**“RESOLUCIÓN CRIE-09-2026**

**COMISIÓN REGIONAL DE INTERCONEXIÓN ELÉCTRICA**

Que el 9 de abril de 2026, el EOR mediante la nota con número de referencia EOR-DE-09-04-2026-088, presentada ante la CRIE, remitió el “*INFORME DE EVALUACIÓN DEL ESTUDIO TÉCNICO DE LA SOLICITUD DE CONEXIÓN A LA RTR DE NICARAGUA DEL PROYECTO DE GENERACIÓN FOTOVOLTAICA DENOMINADO // ‘ENESOLAR-1/APAS’ DE 52.132 MW DE CAPACIDAD INSTALADA*”.

**Figura 1:** Diagrama unifilar del proyecto de generación fotovoltaica denominado “ENESOLAR-1/APAS” para la inyección de hasta 52.132 MW AC.

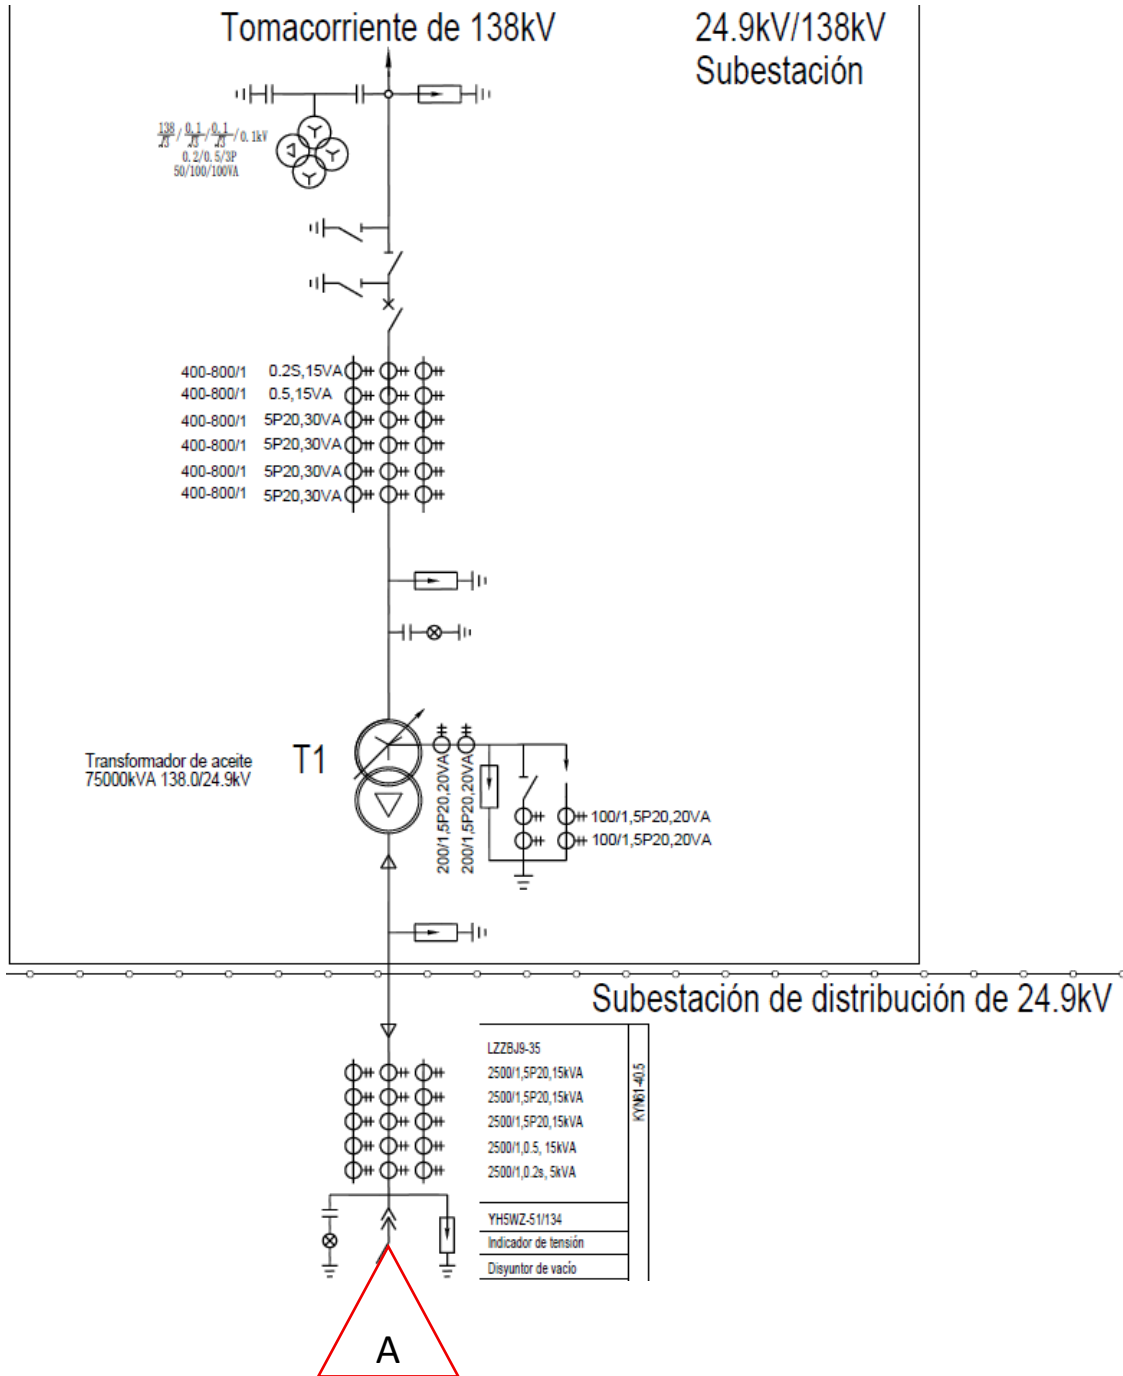
*“a) El proyecto ENESOLAR-1/APAS cumple con lo establecido en los artículos 16.2.5.1 y 16.2.6.1, inciso a) y b), del Libro III del RMER, en cuanto al nivel de carga en los elementos de transmisión y los voltajes en los nodos en condición de operación normal y ante contingencia sencilla.*

- b) El proyecto ENESOLAR-1/APAS cumple con lo establecido en el numeral 16.2.6.1, incisos a) y b) del Libro III del RMER, en cuanto a que el sistema debe permanecer estable incluyendo la estabilidad de voltaje.*

- c) El proyecto ENESOLAR-1/APAS no provocará corrientes de cortocircuito que superen los valores de corriente admisible de los dispositivos existentes en las subestaciones de la RTR, lo cual cumple con lo establecido en el artículo 18.1.2, literal a), romano II del Libro III del RMER.*

*2. En cuanto al Sistema de Almacenamiento de Energía con Baterías (BESS) con capacidad nominal de 12 MW/24 MWh, se requiere que el mismo sea recargado desde la misma planta ENESOLAR-1/APAS de 52.132 MW y que esté disponible durante toda la vida útil de la planta, debido a que la frecuencia y profundidad de los ciclos de carga y descarga de las baterías influyen de manera importante en la degradación de las mismas y, en caso que el BESS se encuentre indisponible, la planta solar será desconectada hasta que dicho Sistema esté disponible nuevamente.”*

*3. Se requiere que EMPROSA suministre la información técnica específica (sic) de los modelos dinámicos de los inversores (generador equivalente), control eléctrico, control de planta y BESS en formato PSS/E versión 35 (archivos \*.dyr y \*.dll), incluyendo sus respectivos diagramas de bloques y modelos matemáticos utilizados en los programas de simulación, los cuales serán compartidos por el CNDC a través de las actualizaciones de las Bases de Datos (BdD) para la realización de los estudios de las Máximas Capacidades de Transferencias de Potencia (MCTP) entre las Áreas de Control.*

- a) Que deberá cumplir con lo indicado por el Centro Nacional de Despacho de Carga de la Empresa Nacional de Transmisión Eléctrica (CNDC-ENATREL) en relación con la disponibilidad permanente del Sistema de Almacenamiento de Energía en Baterías (BESS), el cual deberá ser recargado exclusivamente desde la misma planta solar y mantenerse operativo durante toda la vida útil de esta. Deberá además tomar en consideración que en caso de que el BESS se encuentre indisponible, la planta podría ser desconectada o restringido su despacho por parte del CNDC con el objetivo de cumplir con los requerimientos de reserva del sistema requeridos por la normativa nacional y regional vigente.

- b) Que durante la etapa de aprobación del diseño técnico de detalle y parametrización del sistema de control y protecciones y previo a la puesta en operación del proyecto, deberá confirmar que cumple con el requerimiento establecido en el numeral 4.12.5 literal d), del Libro III del Reglamento del Mercado Eléctrico Regional (RMER).
